**INFRASTRUTTURE FERROVIARIE STRATEGICHE DEFINITE DALLA LEGGE  
OBIETTIVO N. 443/01  
LINEA AV/AC TORINO – VENEZIA Tratta VERONA – PADOVA  
Lotto funzionale Verona – Bivio Vicenza  
PROGETTO ESECUTIVO  
PRESIDI ANTI-RUMORE / VIBRAZIONI  
BARRIERE ANTI-RUMORE DA PROGR. 182+206.30 A PROGR. 182+740.30  
LATO SX – OPERE DI FONDAZIONE  
GENERALE  
Relazione di confronto P.D. / P.E.**

GENERAL CONTRACTOR 	ALTA SORVEGLIANZA 				
Relazione di confronto P.D. / P.E.	Progetto IN17	Lotto 12	Codifica Documento E12 RO BA 71 A 0 002	Rev. A	Foglio 2 di 4

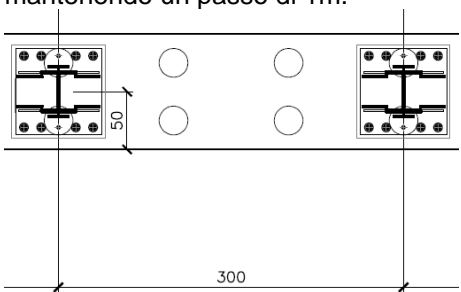
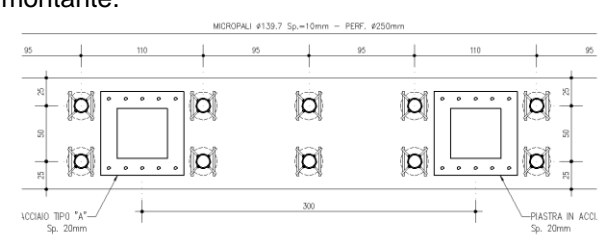
La presente relazione attesta la sostanziale rispondenza al progetto Definitivo del dimensionamento e la verifica statica delle fondazioni delle barriere antirumore su rilevato (cordoli in c.a. su micropali) da installarsi sulla linea storica esistente Verona – Vicenza tra le progressive pk 182+206.30 e pk 182+740.30, tratta in cui viene affiancata a nord dal tracciato della Linea AV/AC Verona - Padova posta in corrispondenza del Primo Lotto Funzionale Verona – Bivio Vicenza

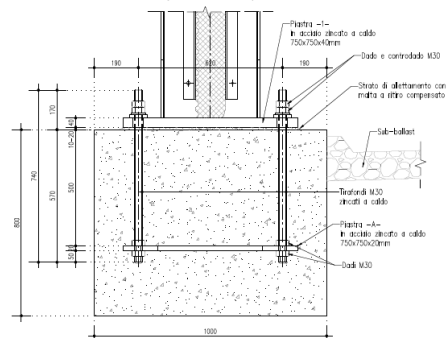
P.D.	P.E.
<b>Dimensioni cordolo</b>	Nel Progetto Definitivo veniva definito un cordolo di dimensioni pari a 100x60.	Per garantire un ancoraggio sufficiente dei tirafondi è stato necessario incrementare l'altezza del cordolo a 80cm.
<b>Classe calcestruzzo per cordolo</b>	Nel Progetto Definitivo era previsto l'utilizzo di calcestruzzo di classe C32/40	A seguito delle analisi strutturali della sezione trasversale del cordolo, è emerso che è sufficiente l'utilizzo di calcestruzzo classe C28/35.
<b>Sfasamento Montante - Micropali</b>	Nel Progetto Definitivo i micropali erano disposti in asse ai montanti, mantenendo un passo di 1m. 	Per eliminare interferenze tra testa micropali e tirafondi di collegamento, si prevede uno sfasamento dei micropali pari a 0.95m rispetto asse montante.
